URBANISME GENEVOIS

Concours d'idées pour l'aménagement du haut de la Rue de la Fontaine, à Genève, en connexion avec la terrasse de l'Evêché.

Extrait du Rapport du jury.

1^{er} rang : projet « Debout !... les pierres », M. J.-H. Schurch, architecte, à Genève.

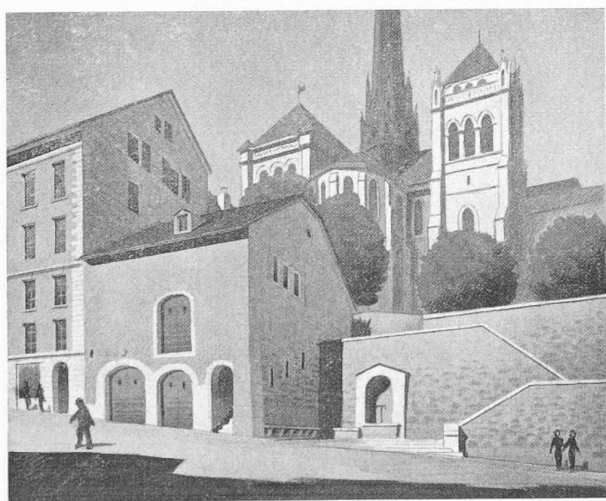
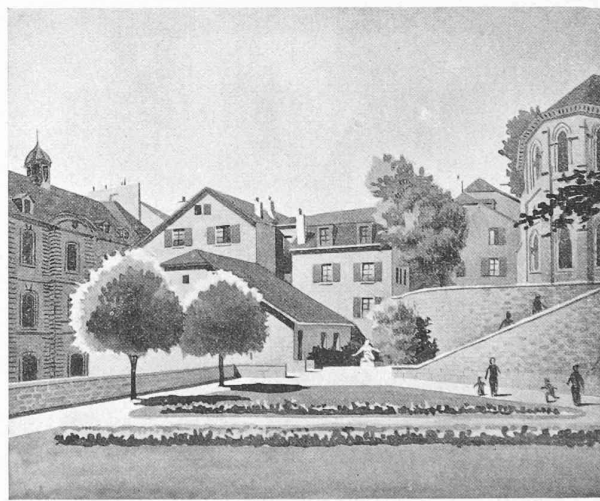
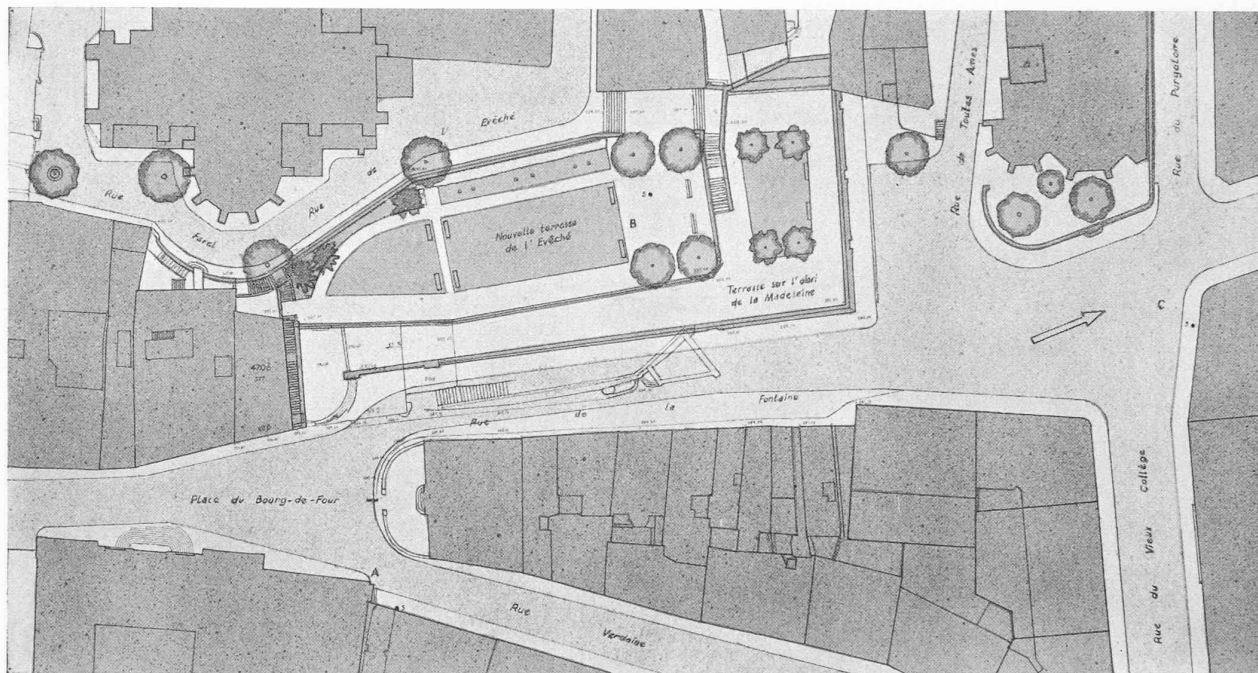
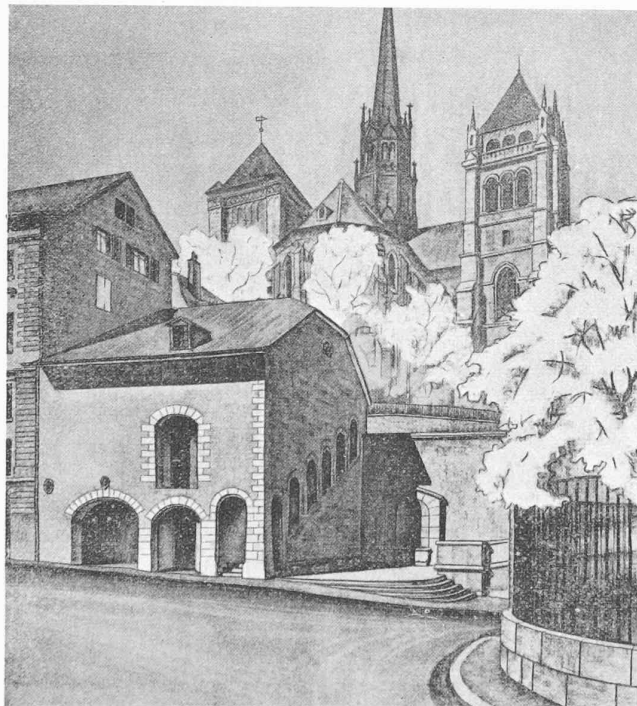
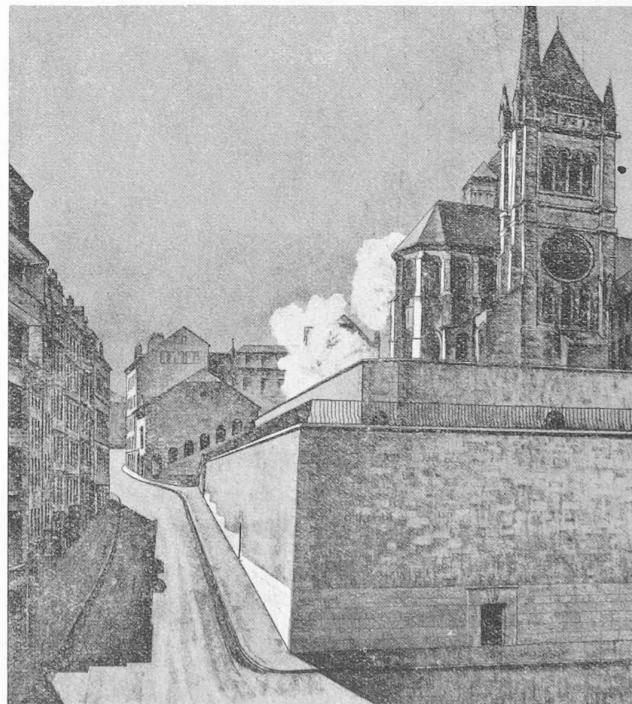
Ce projet qui fait preuve de sensibilité chez son auteur, est présenté avec beaucoup de soin et de goût. Le jeu d'escaliers de caractère monumental, à proximité des Degrés de Poules, semble dicté par une recherche purement architecturale et manque de justification. Les dimensions proposées sont démesurées. La présence de ces escaliers nuit au caractère ancien des Degrés de Poules. De plus, il n'est pas souhaitable de remplacer par un escalier la rampe d'accès à la terrasse inférieure. Ce projet présente l'inconvénient de nécessiter la reconstruction presque totale du mur de soutènement de la terrasse de l'Évêché, au-dessus de la rue de la Fontaine et d'être, de ce fait, d'une réalisation coûteuse à l'excès. Les petits décrochements dans le mur de la rue de l'Évêché, qui sont prévus en vue de l'établissement du double escalier proposé, n'apportent pas un élément architectural intéressant et sont de nature à rompre l'harmonie calme de ce mur.

L'aménagement de la cour au sommet des Degrés de Poules, heureusement lié avec la terrasse, est d'une présentation agréable, mais l'idée d'un bassin sur cet emplacement ne semble pas très indiquée. L'accès de la rampe supérieure, sur la rue de l'Évêché, s'écarte du sens normal de la circulation auquel a répondu historiquement la création de l'escalier des Degrés de Poules. De plus, la présence d'une rampe présentant une pente manifestement excessive, en lieu et place d'un escalier, est critiquable. L'emplacement de la fontaine est bien choisi.

2^e rang : projet « Remparts », de M. Cl. Groscurin, architecte, à Genève.

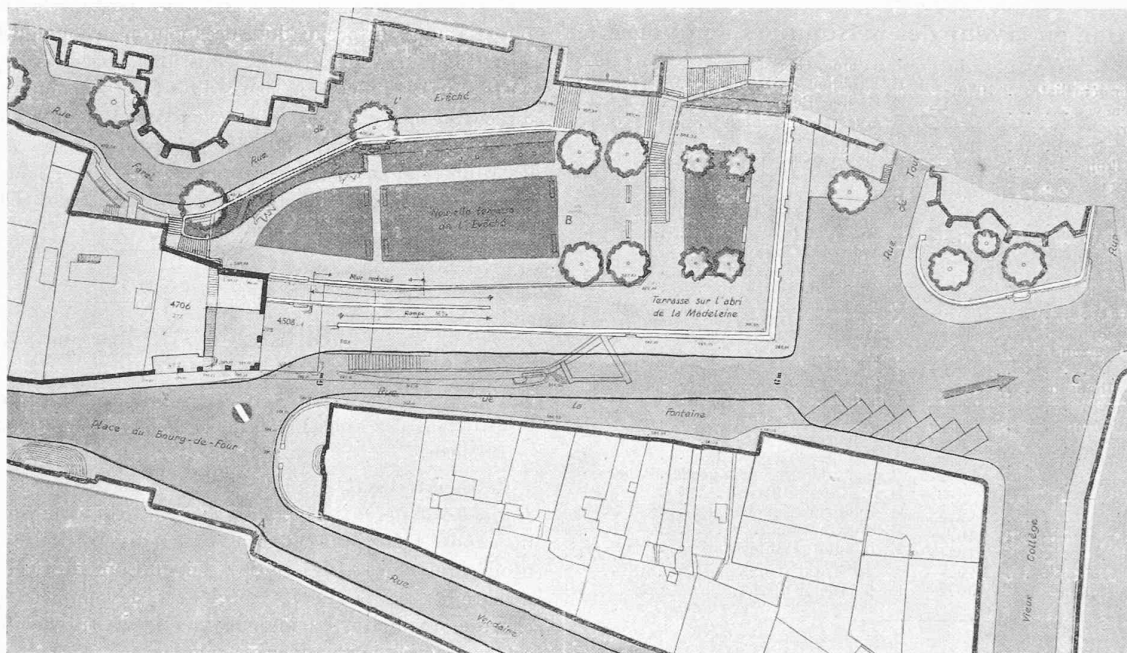
Ce projet répond aux diverses conditions du programme et il est correctement présenté. Bien qu'il n'apporte pas d'idée nouvelle particulièrement intéressante, il a l'avantage d'une certaine clarté et de dégager au maximum le chevet de la cathédrale. La recherche d'un plan horizontal pour la prolongation de la terrasse inférieure se terminant par une rampe de 15 % — qui est d'une pente excessive — est dépourvue de justification, et cela d'autant plus que cette rampe aboutit à des marches d'escaliers. La perspective prise du point C. montre plus particulièrement que la solution proposée n'exprime pas suffisamment le caractère de voie d'accès de cette rampe à la terrasse inférieure.

Le détail architectural n'est pas heureux. L'éclairage de l'escalier des Degrés de Poules, sur la face nord, part d'une idée juste, mais la solution architecturale proposée est peu satisfaisante ; elle serait, de plus, d'une réalisation technique difficile. Le maintien de la cour supérieure, conservée comme une cour fermée, et rétrécie par le système d'escaliers envisagé, est critiquable. L'escalier est bien dans le sens du courant normal de la circulation. L'emplacement de la fontaine est bien choisi.
